Technical Bulletin

K02/K035468XS för PSA 1.8 och 2.0 16V motorer

GATES ART. NUMMER:	K02/035468XS
TILLVERKARE:	CITROEN / FIAT / PEUGEOT
MODELL:	Evasion, Synergie, XM, Xantia, Xsara, ZX, Ulysse, 306, 406, 605, 806
MOTOR:	1.8 16V, 2.0 16V
MOTOR TYP:	XU7JP4, XU10J4R, XU10J4RS, RFV

Fig. 1 Manuell spännare (K025468XS)

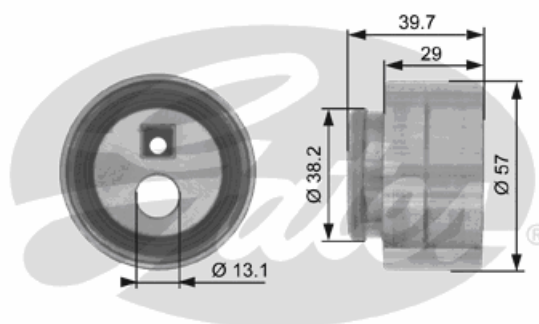
PowerGrip® Kit K025468XS används på PSA **2.0** 16V motorer. Detta kit innehåller originals manuella spännare (OE ref. 082935, 9622574480. Gates ref: T41258 se – Fig. 1)

Fig. 2 Automatisk spännare (K035468XS)

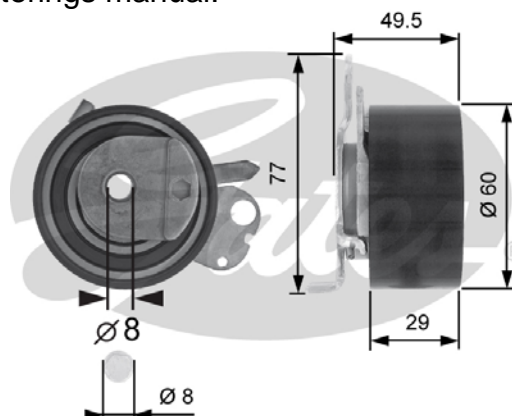
PowerGrip® Kit K035468XS är endast till för PSA **1.8** 16V motorer. Det innehåller en automatisk spännare (OE ref. 082969, 9635336880. Gates ref: T43050 – se Fig. 2) som ett uppgraderingskit då den manuella spännare varit monterad. Denna uppgradering är rekommenderas även av Peugeot/Citroen på 1.8 motorer där en manuell spännare varit monterad. Gates kit innehåller beskrivning på innehållet samt på de bilar som berörs en detaljerad monterings manual.

Fig. 3

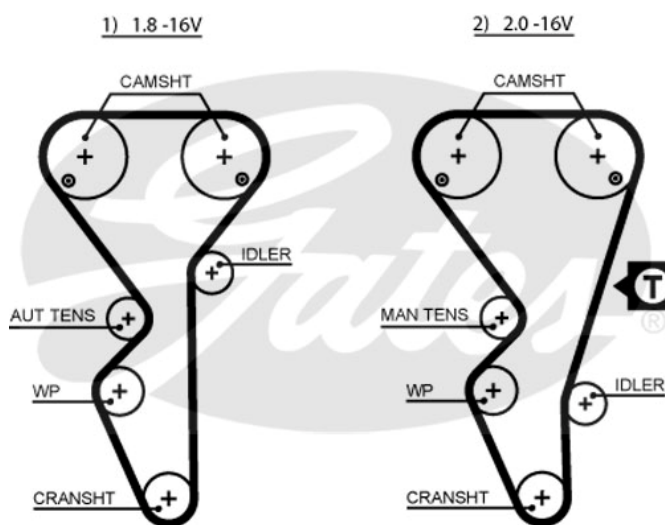
Vi har funnit att drivningslayouten som vi använt inte varit 100% korrekt: på 2.0 16V motorer där skall löphjulets position visas längre ner. Korrekt position ses på nedanstående ritning Fig 3.

På 2.0 16V motorn måste spänningen kontrolleras (med Gates STT-1) mellan högra kamaxelhjulet och löphjulet (knappa in 5468XS-2).

Våra ritningar på kit/kamrems kartonger kommer att ändras löpande.
